SUPERINTENDENCIA DE INDUSTRIA Y COMERCIO			
RAD:	13-101168- -6	FECHA:	2014-04-08 14:35:08
DEP:	2020 DIRECCION DE NUEVAS CREACIONES	EVE:	378 FASE NACIONAL INCLUIDO CAPITULO I
TRA:	11 PCT-PATENTE DE INVENCION CAPITULOS I Y II	FOLIOS:	6
ACT:	519 PRESENTACION

Asunto: Radicación: 13-101168- -6
 Trámite: 11
 Evento: 378
 Actuación: 519
 Oficio: 4442
 Folios: 6

Título de la solicitud: “Sistema de recipiente con prueba de manipulación” (Fl. 1).

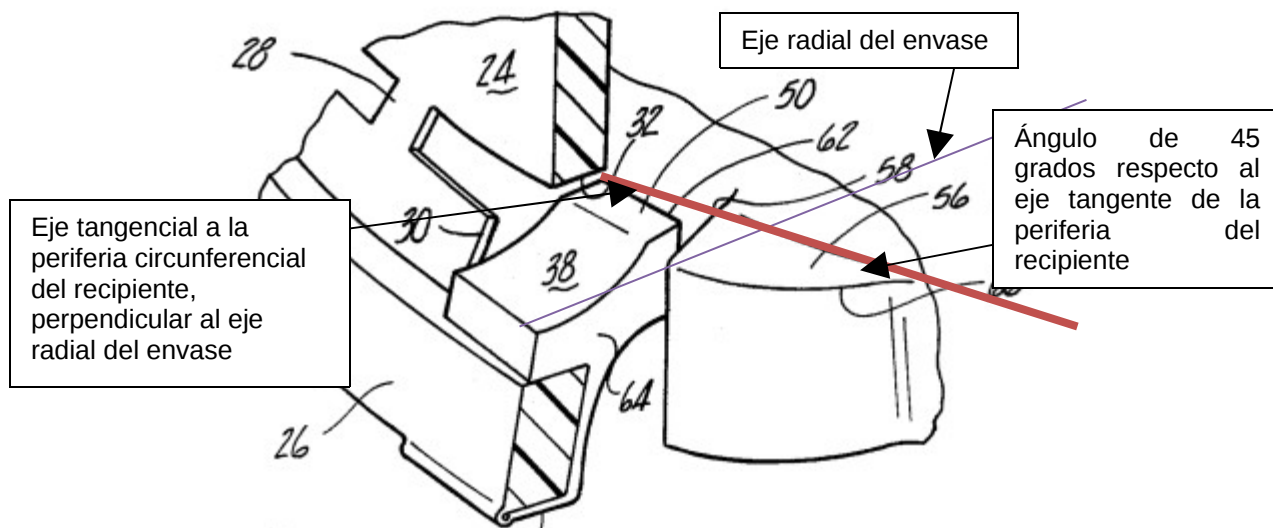
La reivindicación 1 consiste en: *"Un recipiente para usar con un cierre que tiene un anillo rompible con evidencia de alteración, el cual recipiente comprende..."* (Ver folio 22 del radicado No. 13-101168-00000-0000).

Características esenciales	D1
Un recipiente para usar con un cierre que tiene un anillo rompible con evidencia de alteración, el cual recipiente comprende	Recipiente con cierre de evidencia de alteración, que comprende (Fig. 12) :
un cuerpo del recipiente que tiene un cuello, el cual cuello incluye una rosca del recipiente;	Cuello de recipiente (22), con una rosca (20) en la periferia del mismo (Fig. 12; Col. 3, líneas 45 y 46).
Un aro anular que se proyecta desde el cuello por debajo de la rosca del recipiente; y una primera rampa que se proyecta desde el cuello por debajo del aro anular, la cual primera rampa incluye una primera superficie inclinada de la rampa orientada en un primer ángulo inclinado de la rampa y una segunda superficie inclinada de la rampa orientada en un segundo ángulo inclinado de la rampa, que se caracteriza porque el primero y el segundo ángulo inclinados de la rampa tienen cada uno entre cerca de cinco grados y cerca de cuarenta y cinco grados con respecto a un primer eje de referencia local, que se caracteriza porque el primer eje de referencia local está orientado perpendicular a la dirección radial.	El recipiente presenta unos dientes de trinquete (56), que presenta en una de sus modalidades una configuración de doble rampa, una de detención (58) y de rampa (66), divergentes (*). (Fig. 11; Col. 4, líneas 57 a 60).

(*)Detalle de la disposición de las superficies que definen el diente de trinquete:

De acuerdo con la tabla anterior donde se comparan las características técnicas de la reivindicación 1 con la anterioridad D1, se concluye que el recipiente en la reivindicación 1, ya era conocido en el estado de la técnica como se evidencia con la anterioridad encontrada. Por lo tanto la reivindicación 1 carece de novedad.
